改善箇所説明図

改善措置の内容

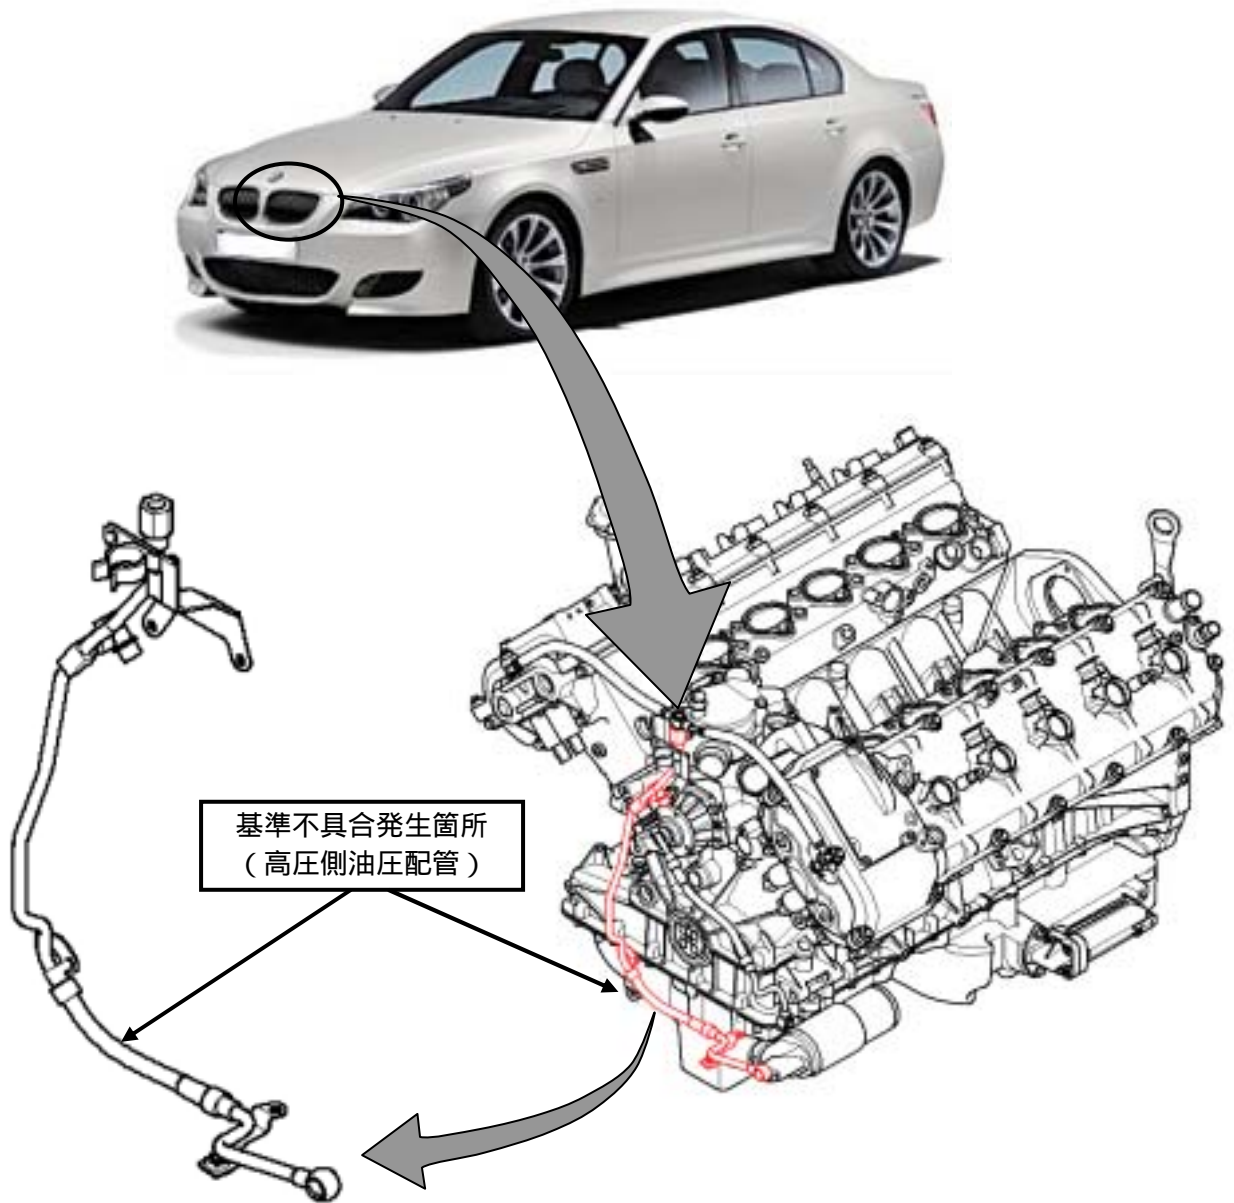
不具合の内容

原動機の変バルブタイミングシステム(VANOS)において、高圧油圧配管のホースの材質が不適切なため、当該ホースに油圧がかかると亀裂が生じ、潤滑油が漏れることがある。そのため、そのまま使用を続けると、潤滑油不足により可変バルブタイミングシステムが作動不良になる、または、原動機の潤滑油が減少し、原動機が損傷するおそれがある。

全車両、高圧油圧配管を対策品と交換する。

識別：作業完了車には、左ストラット タワー
へ黄色ペイントマークを塗布する。
